Betreft: Technische vragen rapportages kruisherenhof

ONDERWERP
Verkeerstoets Ontwikkeling De Stuers

DATUM
24 mei 2024

Figuur 3: Locaties wegvakken – projectgebied (rode cirkel) en parkeergarage (P).

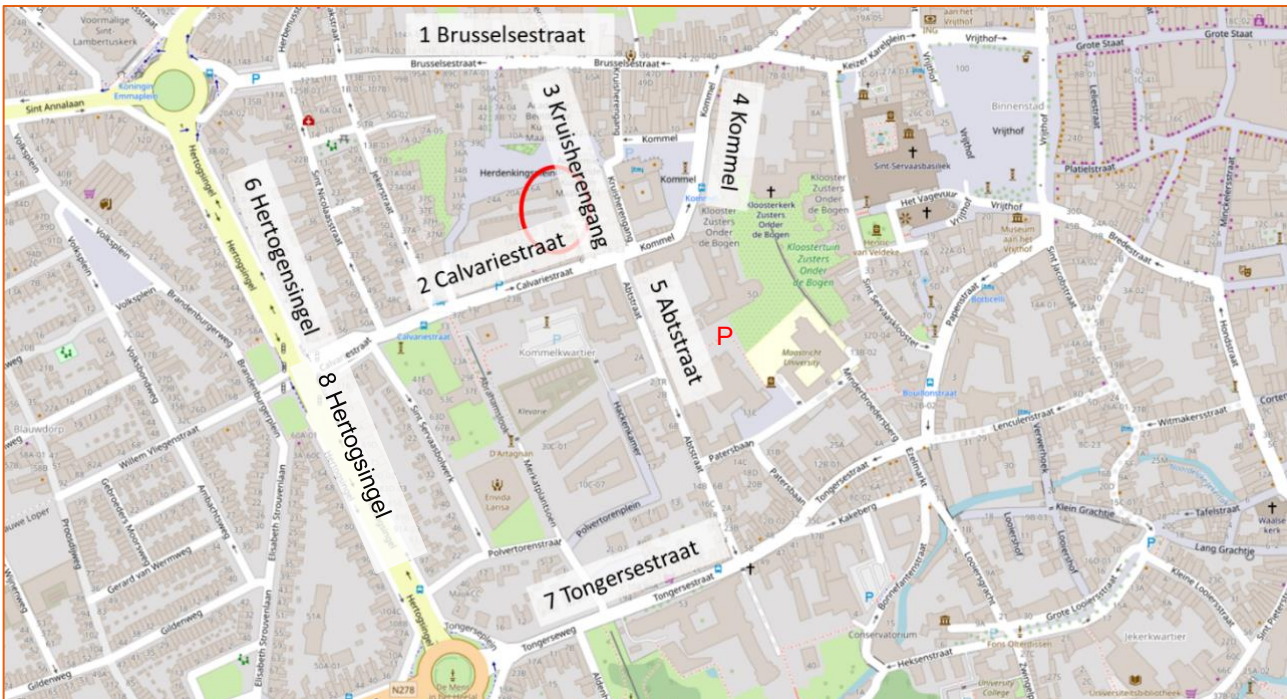
- 3. Omdat verkeersdata van de Kruisherengang en de Abtstraat niet bekend is, wordt de Sint Nicolaasstraat als referentie gebruikt vanwege de vergelijkbare bebouwing en omdat deze straat ook een eenrichtingsstraat is.

- a. Waarom is de factor dat het Lenculenhof, waar al verkeer vanuit het Kruisherenhof en bezoekers van het zorgcentrum al op af komt, niet meegenomen in deze vergelijking? Men zou kunnen zeggen dat het verkeer tussen de Sint Nicolaasstraat en de Kruisherengang/Abtstraat flink kan verschillen door deze aanwezigheid.

Het is een vergelijking op basis van orde van grootte en meest vergelijkbare situatie in de directe omgeving. Er zal sprake kunnen zijn van een verschil, maar binnen de marge van deze orde-grootte¹. Een verkeersmodel (in dit geval Icinity) geeft te allen tijde een (onderbouwde) indicatie weer voor een gemiddelde situatie. In de praktijk zullen de verkeersbewegingen in een straat altijd onderhevig zijn aan fluctuaties, zoals bezoekersverkeer.

¹ Voor een rustige smalle woonstraat wordt landelijk een maximale intensiteit van circa 2.500 motorvoertuigen er etmaal aangehouden. In de vergeleken straten is sprake van een significant lagere intensiteit die eerder rond ca. 500 tot 1.000 motorvoertuigen per etmaal zal liggen.

Figuur 5: Overloopparkerplaats Cannerweg nabij Chateau Neercanne.

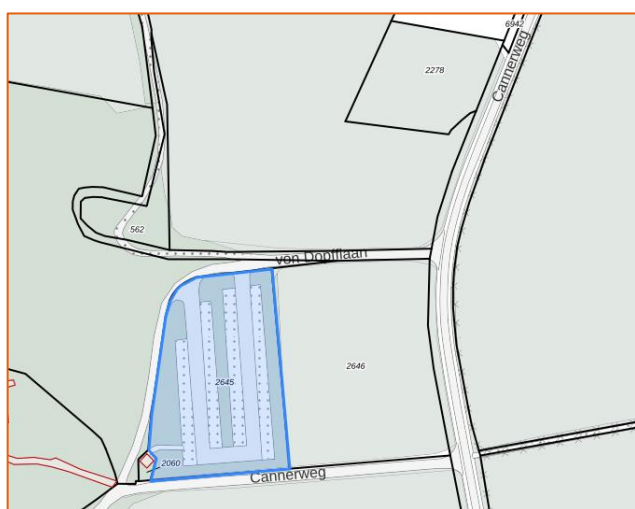
- a. Wordt bij deze data de verkeersbewegingen van valet parkeren bij de Lenculenhof en, tijdens drukke periodes, Chalet Néercanne meegenomen?
 - b. Wordt bij deze data de verkeersbewegingen van de pendelbussen meegenomen? Zal het gebruik van dergelijke pendelbussen positief of negatief zijn voor de verkeersintensiteit?

In de verkeers- en parkeertoets van Arcadis is niet specifiek ingegaan op de gevolgen voor de verkeersbewegingen indien (aanvullend) door middel van valet parking gebruik gemaakt wordt van de parkeerplaatsen aan de Cannerweg nabij Chateau Neercanne. Omdat deze optie door initiatiefnemer benoemd is als mogelijk alternatief voor de 16 parkeerplaatsen in de Lenculenhof garage waar een intentieovereenkomst voor is gesloten, leidt dit niet tot een hogere verkeersbelasting voor de omgeving. Omdat het dus om een achtervang optie gaat, wordt het nu niet in de rapporten meegenomen. Bij definitieve vergunningverlening zullen bindende voorwaarden voor de oplossing worden opgenomen.
